## 內政部 函

發文字號：內授營建管字第1040812566號

主旨：關於昇降機間及室內安全梯遮煙性能疑義1案，請查照。

圖 A

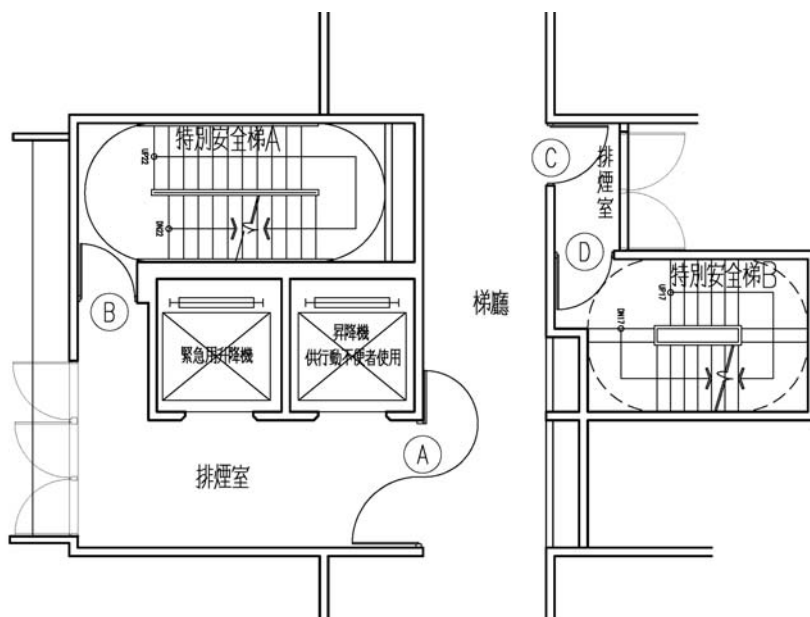
- 三、如昇降機道之出入口開向緊急昇降機之機間，因緊急昇降機機間四週牆壁及出入口之防火性能同編第107條第1款業有明定，該款第4目並規定應設置排煙設備，故該昇降機間出入口（如附件所示圖A之門A及門B，及圖B之門F）及昇降機道出入口得免受第79條之2第1項及第2項限制。
- 四、另本部93年8月16日台內營字第09300854220號函示「……如依規定僅需設置室內安全梯或戶外安全梯，並符合下列情形者，得經由緊急昇降機之機間進入室內安全梯或戶外安全梯：（一）該機間之出入口除開向一座室內安全梯或戶外安全梯外，限設一處，且不得直接連接居室。（二）緊急昇降機機間之排煙設備應符合各類場所消防安全設備設置標準第189條排煙室兼用之規定。（三）步行距離應計算至進入室內安全梯之防火門。（四）進入室內安全梯之防火門防火性能應符合同編第97條第1款第2目之規定。」緊急昇降機間已設有排煙設備，故自緊急昇降機機間進入之室內安全梯，其出入口之防火門（如附件所示圖B之門G）得免具遮煙性能。
- 五、至特別安全梯之構造同編第97條第1項第3款業有明定，自室內通陽臺或進入排煙室之出入口，或自陽臺或排煙室進入樓梯間之出入口，裝設之防火門（如附件所示圖A之門C及門D）均未規定遮煙性能。
